18/07/2006

Technical Bulletin

## silniki grupy Fiat 1.9 JTD

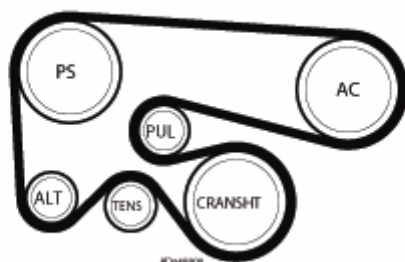
Od momentu zastosowania silnika 1.9 JTD z klimatyzacją w samochodach Grupy Fiat dokonano kilku modyfikacji układu paska pomocniczego.

Długość paska, napinacz i koła pasowe zostały poddane drobnym zmianom, aby poprawić osiągi napędu. W rezultacie, Grupa Fiat oferuje jeden rozmiar paska do tego napędu: oznaczenia OE/OES to 55189679 i 71734476. Zamiennikiem oferowanym przez firmę Gates jest pasek Micro-V® XF **6PK1835XQ**.

Oznacza to, że uprzednio zalecany dla niektórych aplikacji pasek 6PK1840 nie powinien być dłużej stosowany w tym układzie (1.9 JTD + AC).
